Formato Técnico de Visita y/o Verificación- Control Urbanístico		INFORME TÉCNICO IT – 117_2026_MB	
DATOS GENERALES			
FECHA DE VISITA	15 de JULIO de 2026	No. PRELIMINAR	20264602349592
OBJETO DE LA VISITA	Verificación de Obra	No. ACTUACIÓN ADMINISTRATIVA	
DIRECCIÓN DEL INMUEBLE	KR 5 BIS 48R 56 SUR	CHIP	AAA0010LKTO
NOMBRE DE LA PERSONA QUE ATIENDE	No Atendieron	TIPO Y No. IDENTIFICACIÓN	N/A
NOMBRE DEL PROPIETARIO DEL INMUEBLE	LUISA STELLA TREJOS DE FLOREZ	No. IDENTIFICACIÓN	41670913
DIRECCIÓN DE NOTIFICACION	KR 5 BIS 48R 56 SUR	TELÉFONO	N/A
ASPECTOS TÉCNICOS			
VERIFICACIÓN DOCUMENTAL			
LICENCIA DE CONSTRUCCIÓN	NO	LICENCIA No.	N/A
FECHA DE EJECUTORIA	NO	FECHA DE VIGENCIA	N/A
LICENCIA DE URBANISMO	NO	RESOLUCION No.	N/A
FECHA DE EJECUTORIA	N/A	FECHA DE VIGENCIA	N/A
ANÁLISIS DE LA LICENCIA APORTADA			
se hace consulta en el Sistema de Información Geográfica “Sistema de Norma Urbana y Plan de Ordenamiento Territorial” SINUPOT, MAPAS BOGOTA y “Sistema de Información Geográfica Departamento Administrativo de la Defensoría del Espacio Público” SIGDEP Y VUC (Ventanilla Única de Construcción). Una vez consultado en cada plataforma, no se evidencia licencia de construcción aprobada, para la m

VISTA STREET VIEW

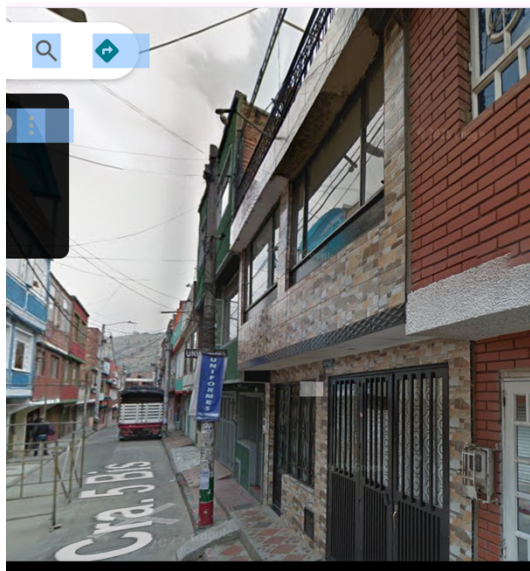
Del análisis de inspección ocular se observa que la edificación existente presentaba dos pisos construidos en el año 2012 hasta el 2024 para el año 2026 en el predio ya tiene construidos 3 pisos de altura sin aprobación de licencia de construcción.
